ZAKRES OPRACOWANIA PROJEKTU ZMIAN

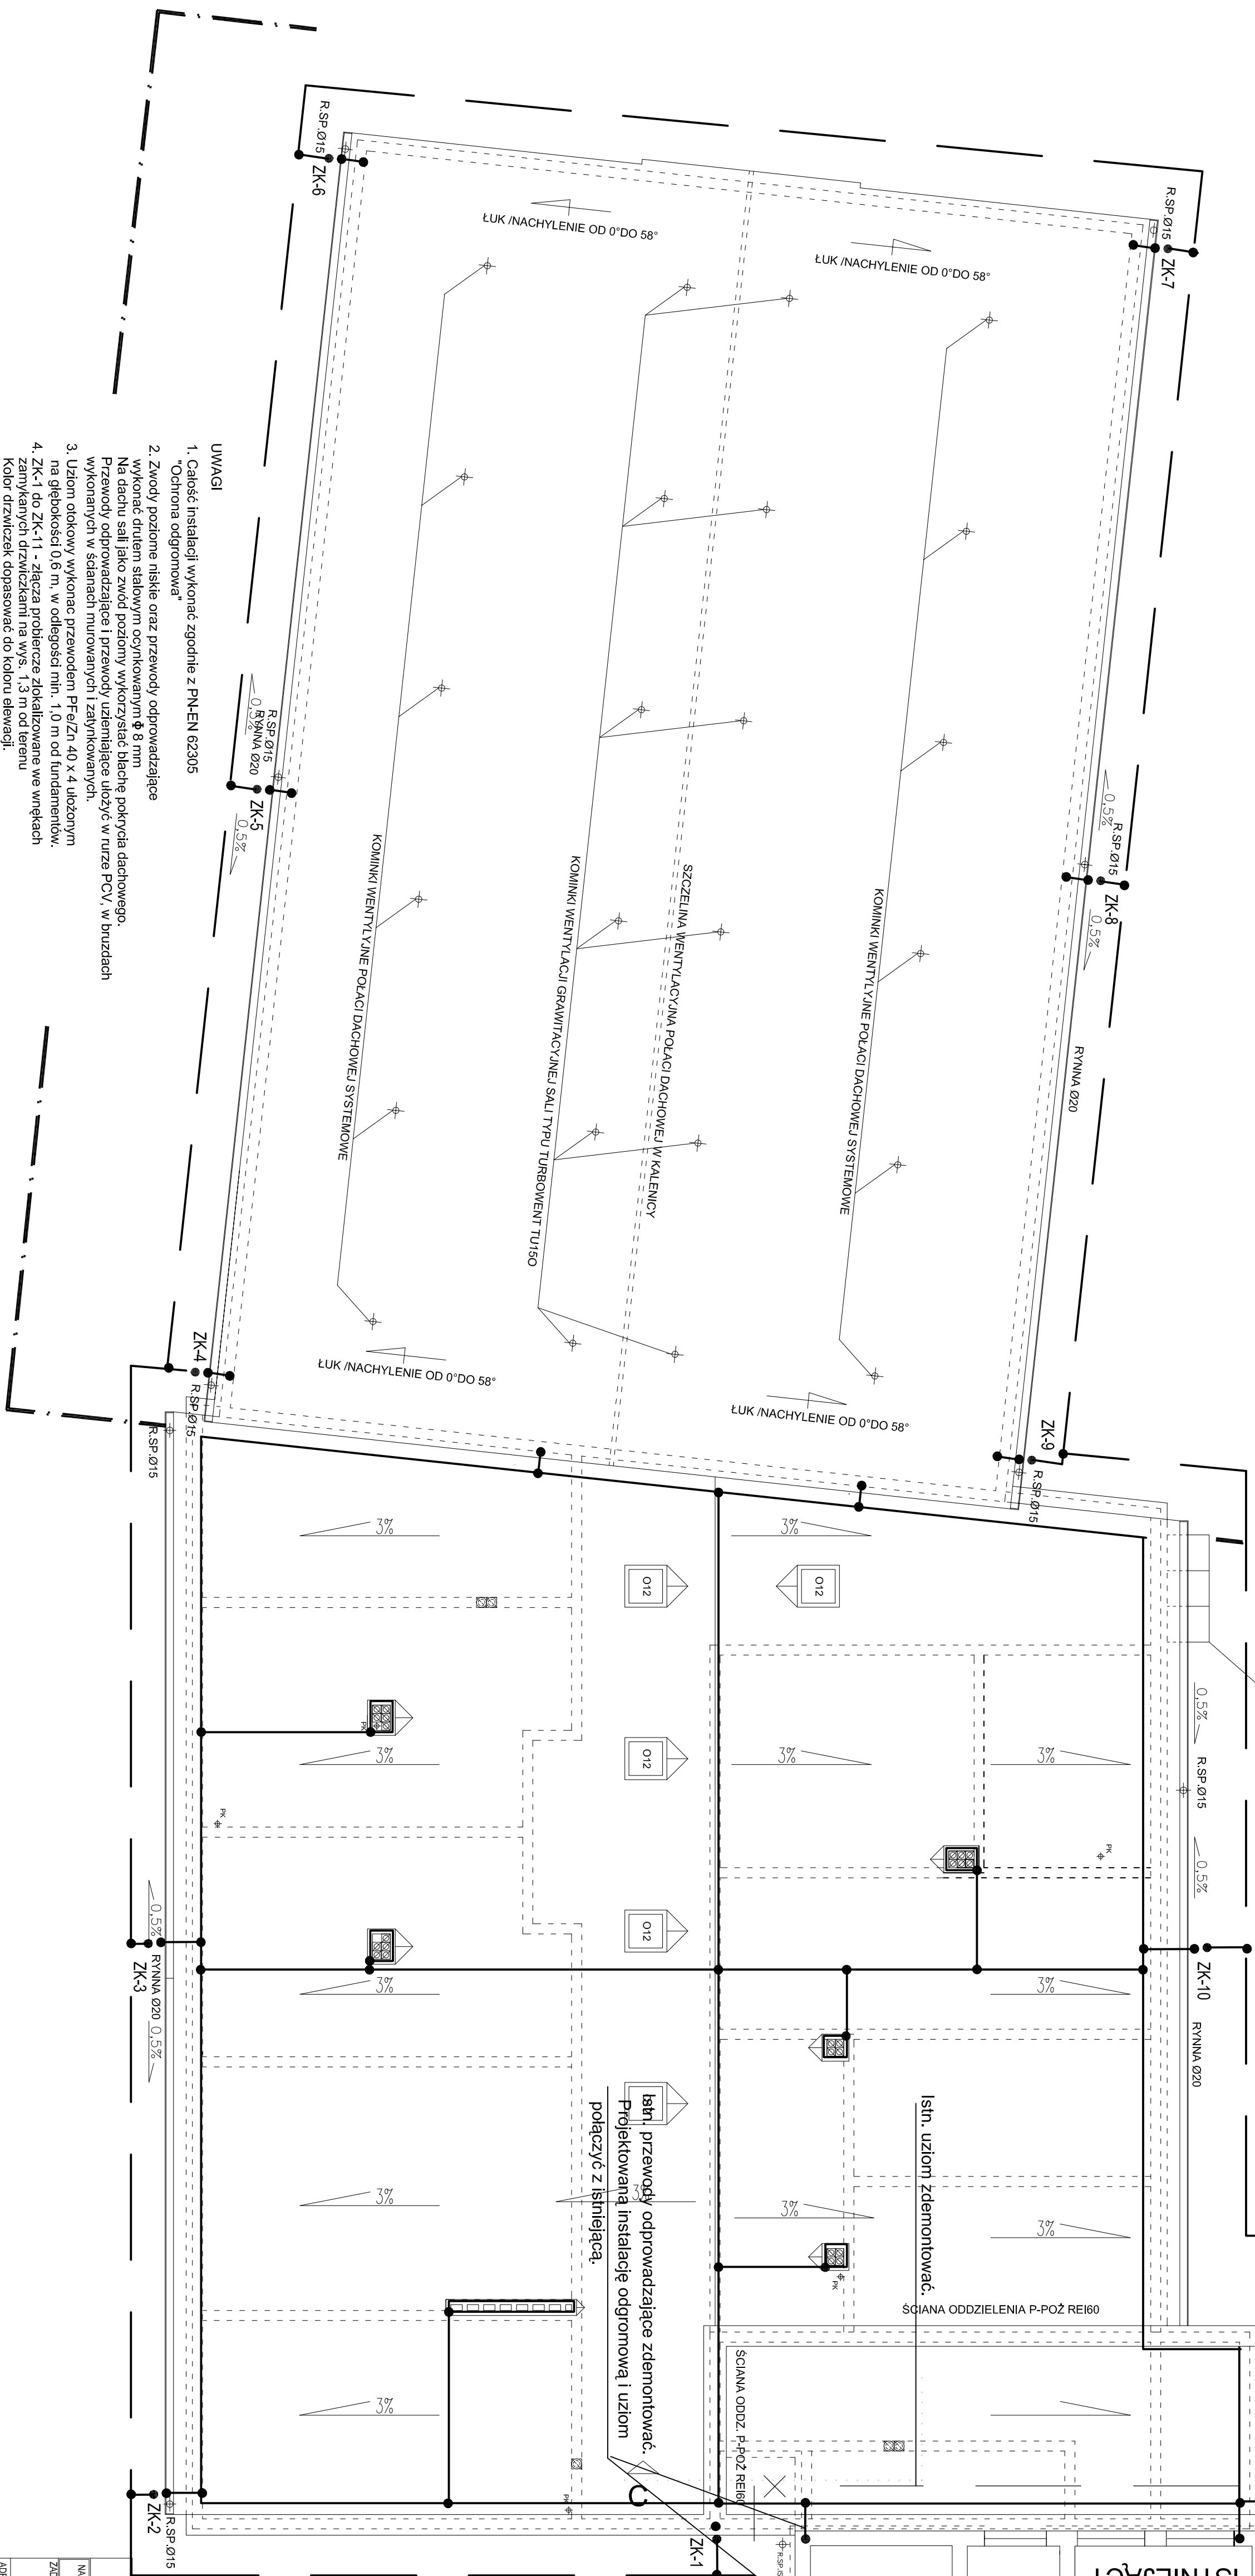
Projektowany uziom połączyć z istniejącym
